福島第一原子力発電所 特定原子力施設に係る実施計画 変更認可申請書

「福島第一原子力発電所 特定原子力施設に係る実施計画」について、下記の箇所を別添の通りとする。

「福島第一原子力発電所 特定原子力施設に係る実施計画」  
高性能多核種除去設備処理済水移送配管の追設に伴い、下記の通り変更を行う。

図-4 配管概略図 (7/12)

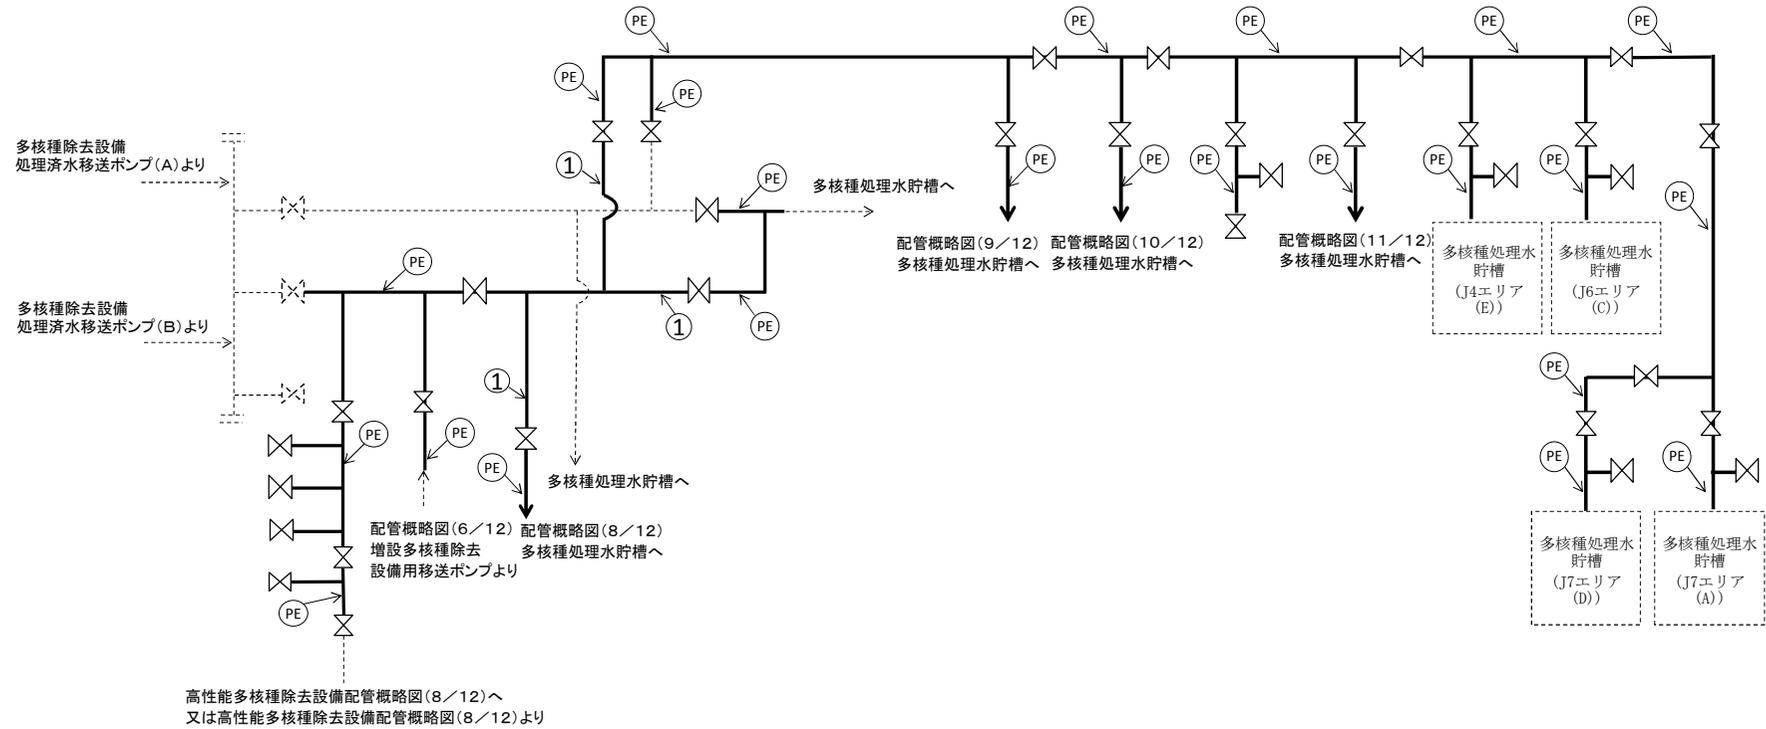
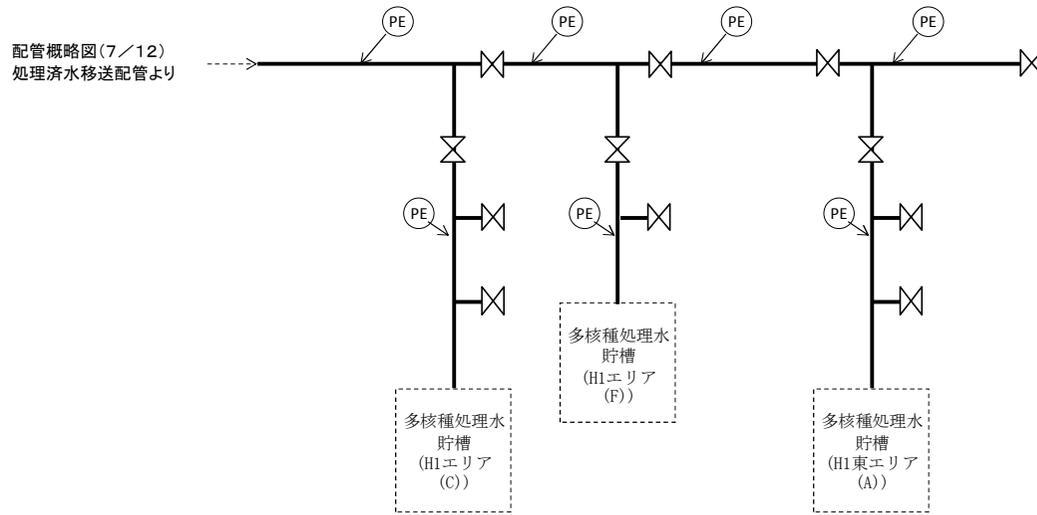
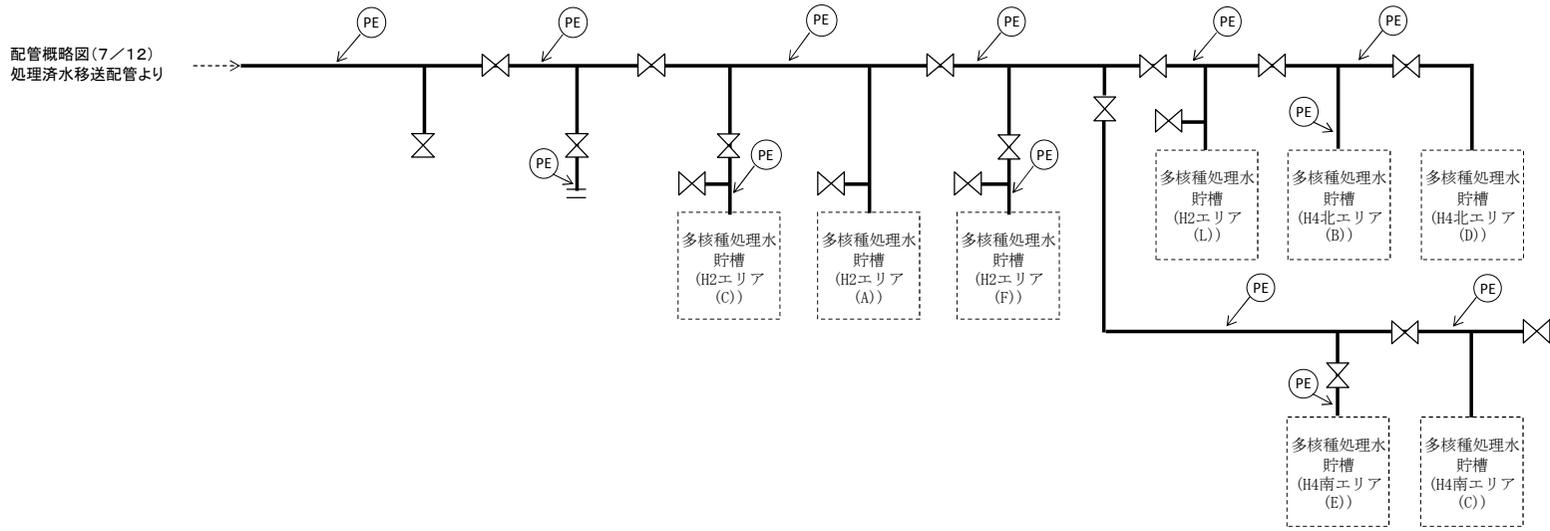
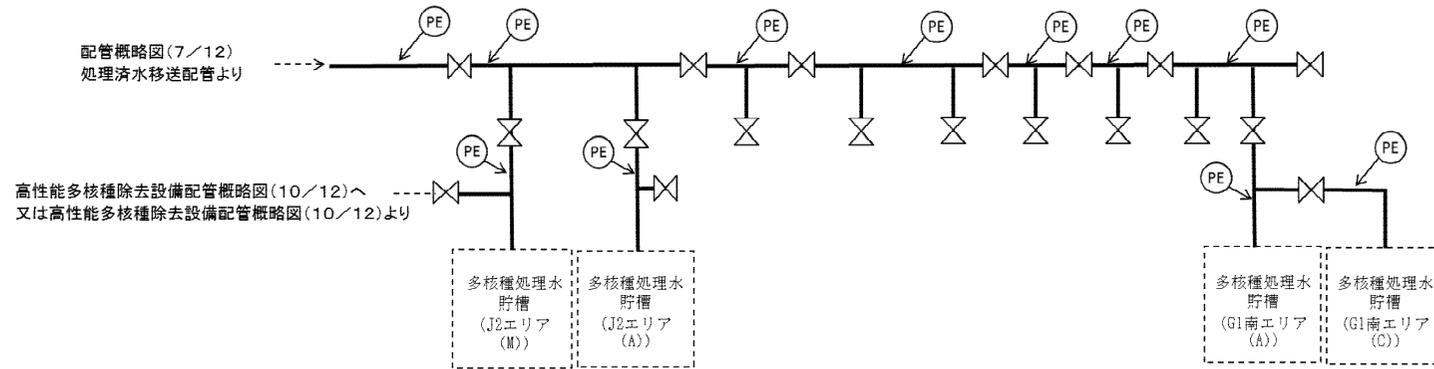
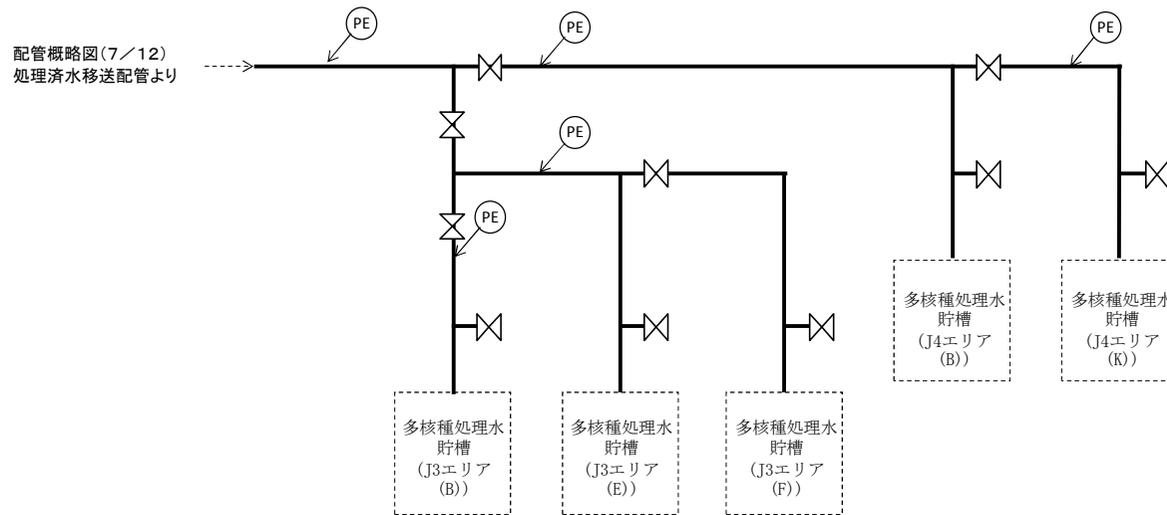
- ・高性能多核種除去設備処理済水移送配管の追設に伴う配管概略図の変更

- ・高性能多核種除去設備処理済水移送配管の追設に伴う配管概略図の変更

図1 堰及び漏えい検出装置等の配置概要（上から見た図）

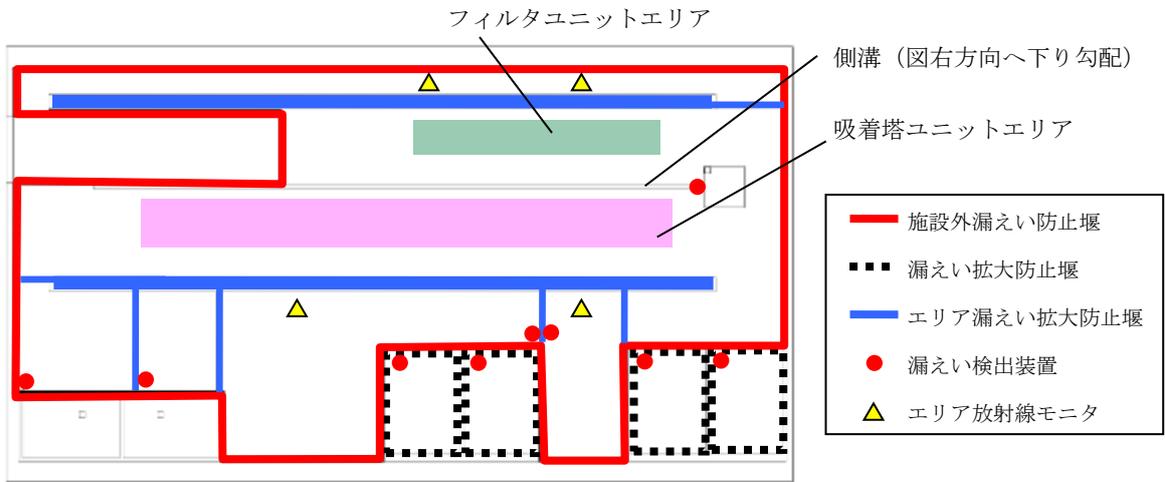
- ・高性能多核種除去設備処理済水移送配管の追設に伴う漏えい発生防止対策の追加

- ・ポリエチレン管とポリエチレン管の接合部は漏えい発生を防止のため融着構造とすることを基本とし、ポリエチレン管と鋼管との取合い等でフランジ接続となる箇所については養生を行い、漏えい拡大防止を図る。また、処理対象水の移送配管は、万一、漏えいしても排水路を通じて環境に放出することがないように、排水路から可能な限り離隔するとともに、排水路を跨ぐ箇所はボックス鋼内等に配管を敷設する。さらに、ボックス鋼端部から排水路に漏えい水が直接流入しないように土のうを設ける。
  - ・移送配管は、使用開始までに漏えい確認等を実施し、施工不良等による大規模な漏えいの発生を防止する。また、フランジ継手部は、ガスケットの経年劣化により微小漏えいの発生が懸念されることから、架空化により視認性を向上させ、毎日の巡視点検により漏えいの有無を確認する。
  - ・移送配管から漏えいが確認された場合は、ポンプ等を停止し、系統の隔離及び土嚢の設置等により漏えいの拡大防止を図る。
  - ・移送配管の更なる漏えい検知・漏えい拡大防止策について、速やかに検討し、RO濃縮水処理によるリスク低減効果、漏えい拡大防止策の有効性や工期等を踏まえ、可能なものから実施する。対策が完了するまでの間は、巡視点検による漏えい検知を要員へ周知し、確実に実施する。
- e. サンプルタンクの本堰（コンクリート堰）高さは、堰の保有水量がタンク 1 基分の容量以上となるよう確保する。
